**Réponse aux questions et commentaires sur
deux addendas préliminaires concernant
les pôles d'échanges de Sainte-Foy et de Saint-Roch du
projet de construction d'un tramway
sur le territoire de la ville de Québec dans le cadre
du projet de réseau structurant de transport en commun par
la Ville de Québec**

Dossier 3211-08-015

Le 5 mai 2020

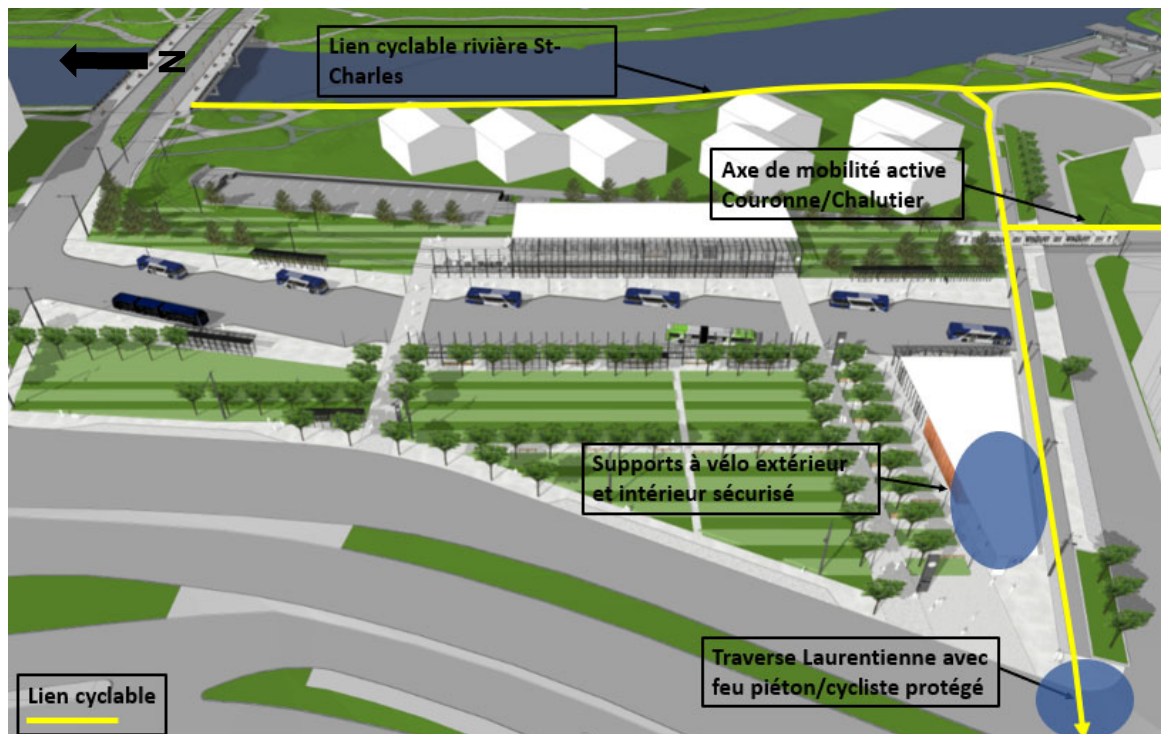
QC-150 La figure 12 de la page 12 de l'addenda 1 montre une zone d'intermodalité (dépose-minute, taxi, vélo, autopartage). Cette zone se trouve contigüe à l'autoroute Laurentienne. Est-ce que les vélos peuvent circuler à cet endroit? D'où proviendront-ils? Comment leur sécurité peut-elle être assurée à cet endroit?

Les liens cyclables sont montrés par un trait jaune à la figure ci-dessous. Tel qu'illustré, la majorité des cyclistes proviendront du corridor cyclable de la rivière Saint-Charles et de l'axe des rues de la Couronne/du Chalutier pour ensuite emprunter la piste cyclable qui longe la rue des Embarcations du côté nord. Les cyclistes pourront ensuite arrêter au pôle d'échanges et laisser leur vélo sur des supports extérieurs ou intérieurs sécurisés afin d'effectuer un transfert vers un autre mode de transport (tramway, autobus, autopartage). Les cyclistes qui souhaitent traverser l'autoroute Laurentienne pourront le faire à même l'intersection Laurentienne/Embarcations. Le projet prévoit une nouvelle intersection protégée par un feu de circulation à cet endroit. Le feu aura un cycle protégé pour le passage des piétons et des cyclistes.

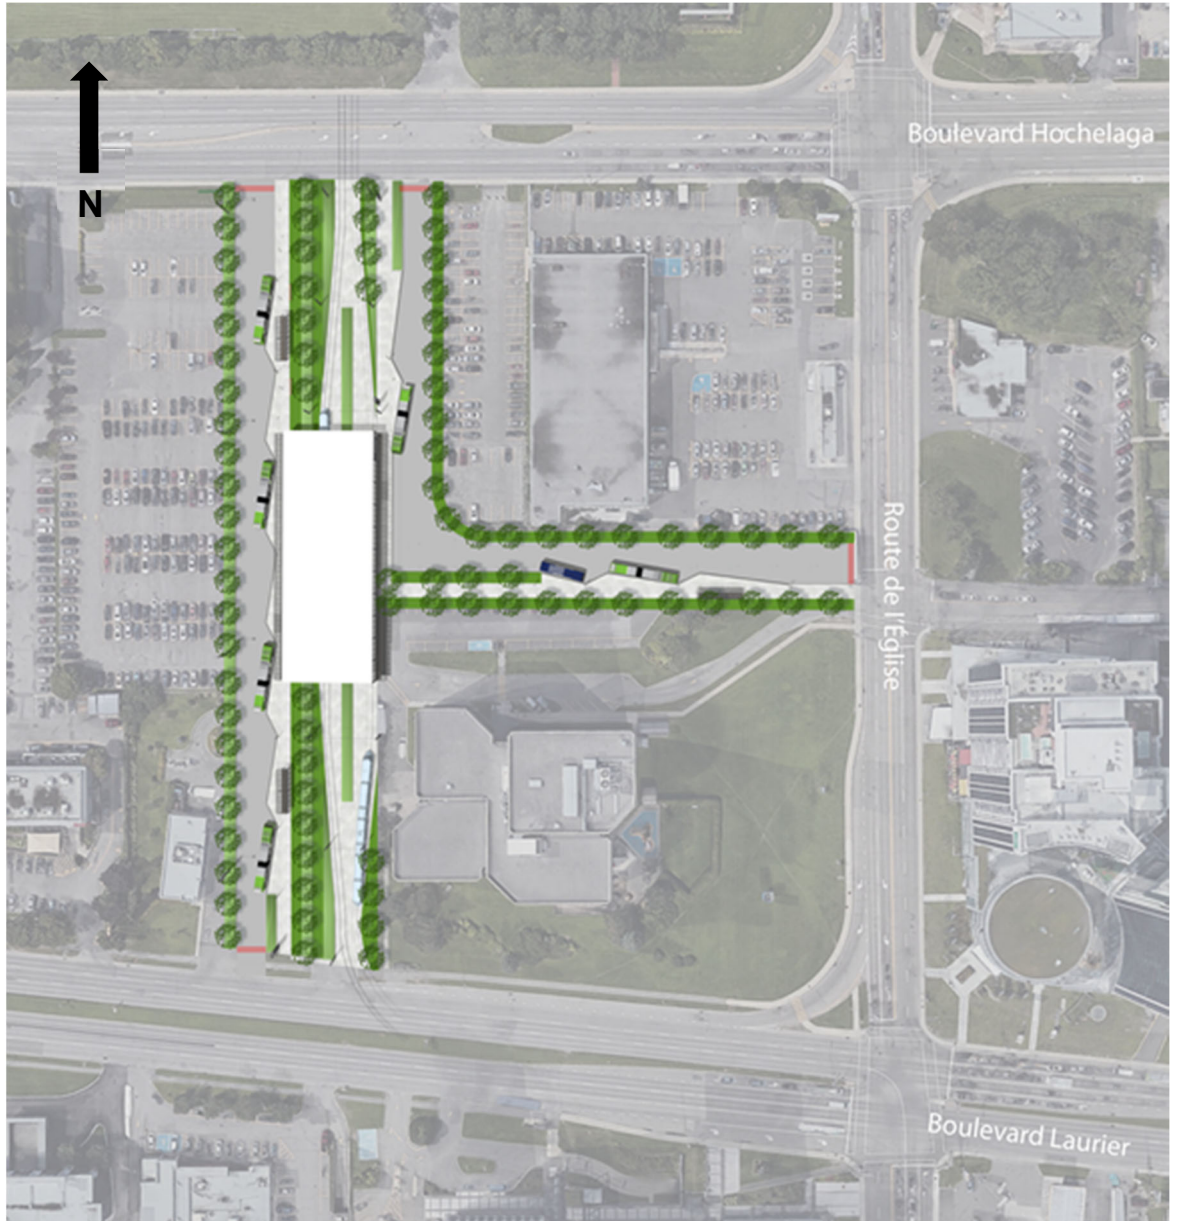
QC-152 Outre les deux variantes concernant la localisation du pôle d'échanges Sainte-Foy, l'addenda 2 présente un nouveau tracé en surface en remplacement de la section qui devait être souterraine. Veuillez décrire plus en détail ce nouveau tracé ainsi que la façon dont il croisera la voie nord du boulevard Laurier ainsi que le boulevard Hochelaga.

Sur le boulevard Laurier, le tracé du tramway a une insertion axiale. En direction ouest, après le croisement de la route de l'Église, le tracé prend un virage dans un rayon de 25 m vers le nord pour s'insérer sur le terrain de la station-service Ultramar. La plateforme du tramway mesure 8 m de largeur à l'endroit du croisement du boulevard Laurier. Le tramway coupera les trois voies de circulation du boulevard Laurier direction ouest. Un feu de circulation sera ajouté pour gérer le croisement du tramway et l'accès des autobus au pôle d'échanges Sainte-Foy. La station du pôle d'échanges Sainte-Foy est centrée entre le boulevard Laurier et le boulevard Hochelaga. Le tracé croisera le boulevard Hochelaga en ligne droite. La plateforme du tramway mesure 8 m de largeur à l'endroit du croisement du boulevard Hochelaga. Un feu de circulation sera ajouté pour gérer le croisement du tramway et l'accès des autobus au pôle d'échanges Sainte-Foy.

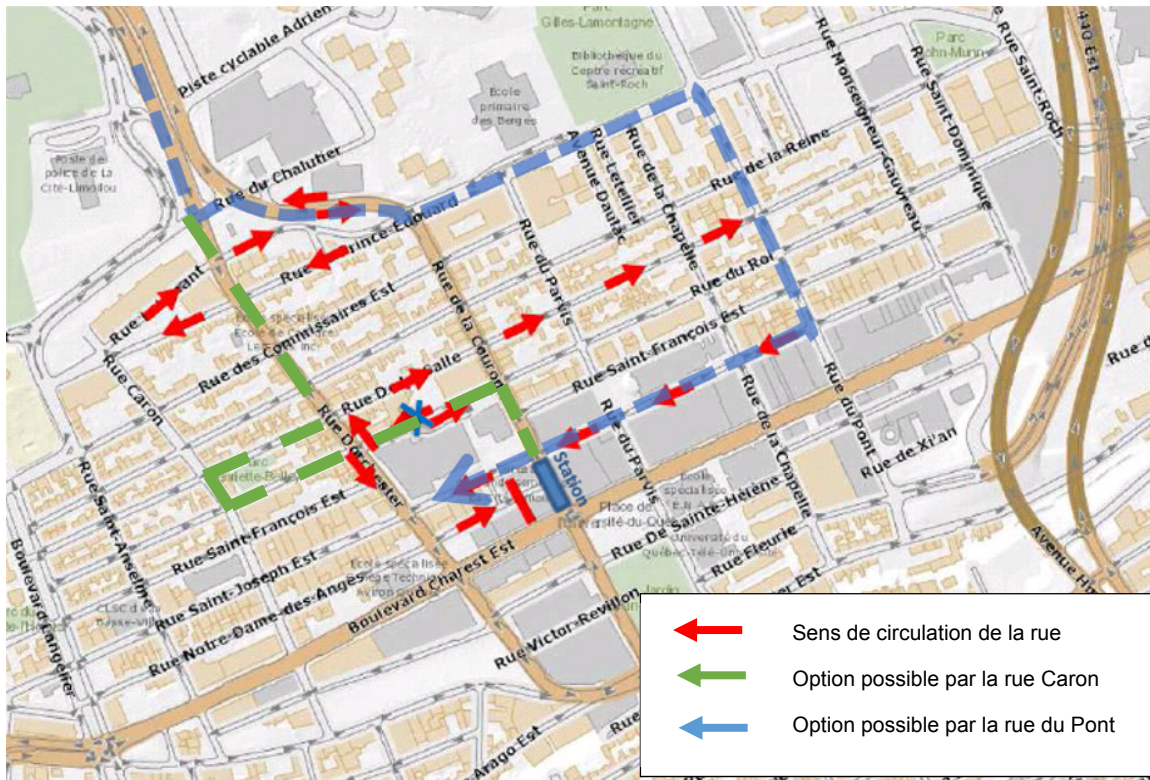
b) Veuillez décrire le trajet recommandé pour un usager venant de l'autoroute Laurentienne (provenant du Nord) et qui veut se rendre sur la section de rue Saint-Joseph en direction ouest entre la Couronne et Dorchester (par exemple, en complétant la figure 4-11 en montrant le trajet d'un usager venant du nord).

La figure ci-dessous montre deux cheminements possibles pour un usager venant de l'autoroute Laurentienne et qui veut se rendre sur la section de rue Saint-Joseph entre les rues Dorchester et de la Couronne.

Option 1: Emprunter la rue du Prince-Édouard puis la rue Caron et tourner à gauche à partir de cet axe routier;

Option 2 : Emprunter la rue du Prince-Édouard et tourner à droite sur la rue du parvis ou la rue du Pont et virer à droite sur les rues en direction ouest.

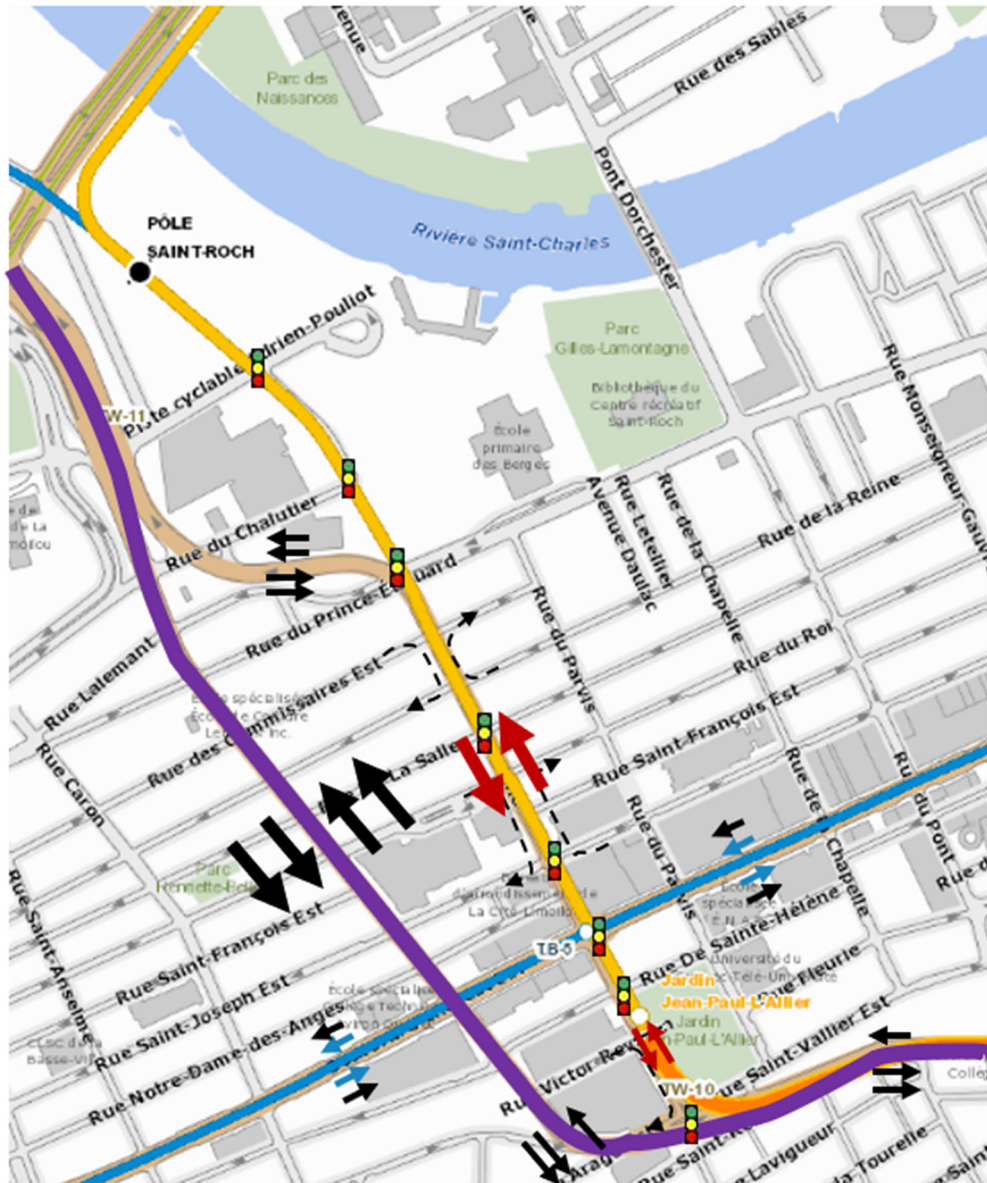
- a) L'initiateur doit ajouter une carte de ce secteur permettant de comprendre comment se fera cette insertion ainsi que l'impact sur les voies et mouvements de circulation, notamment à l'intersection Charest/de la Couronne.

La carte demandée est fournie ci-dessous.

Les intersections munies d'un feu tricolore permettront aux véhicules des axes est-ouest de traverser la plateforme.

Figure 186-2 : Ratio V/C - Situation projetée 2026- tramway axial sur Couronne - HPPM

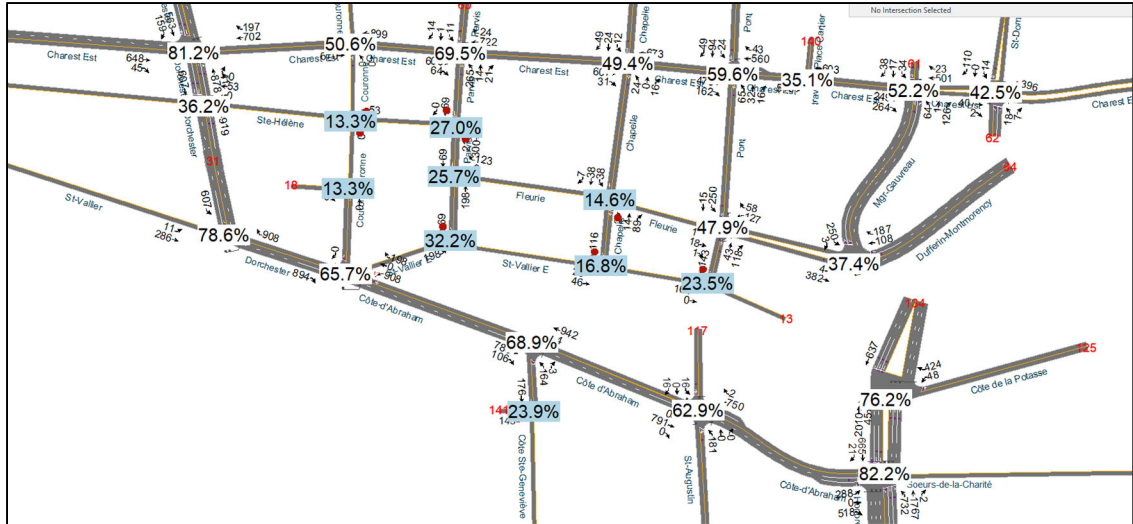
- d) De même, veuillez expliquer si le refoulement de près d'un kilomètre aussi prévu en direction nord, en après-midi cette fois, atteindra l'intersection Honoré-Mercier, bloquant ainsi l'accès à l'autoroute Dufferin-Montmorency. Sinon, en fermant à la circulation la rue de la Couronne, expliquez au moyen du ratio V/C comment peut suffire en pointe la capacité d'une seule voie de circulation en direction nord sur Dorchester à la hauteur de la rue Arago Est.

Effectivement, les files simulées pour la direction nord atteignent l'intersection Honoré-Mercier. Toutefois, la capacité de stockage dans la côte Honoré-Mercier est suffisamment grande pour éviter de bloquer l'accès à l'autoroute Dufferin-Montmorency.

En ce qui concerne la perte de capacité, il est important de noter qu'actuellement, la circulation automobile en direction nord se fait sur une seule voie, sur la côte d'Abraham et sur deux voies, sur la rue de la Couronne. Cette situation demeurera identique puisque le concept proposé prévoit une circulation en direction nord sur une voie sur la côte d'Abraham et sur deux voies sur la rue Dorchester. La seule perte de capacité sera sur le tronçon de 80 m entre les rues Arago et de la Couronne. Cette perte de capacité n'a pas d'impact sur les temps de parcours car elle se fait dans la continuité de la côte d'Abraham. L'augmentation du V/C est induite par l'augmentation des volumes anticipée dans le futur que ce soit pour la situation de référence ou celle avec le projet.
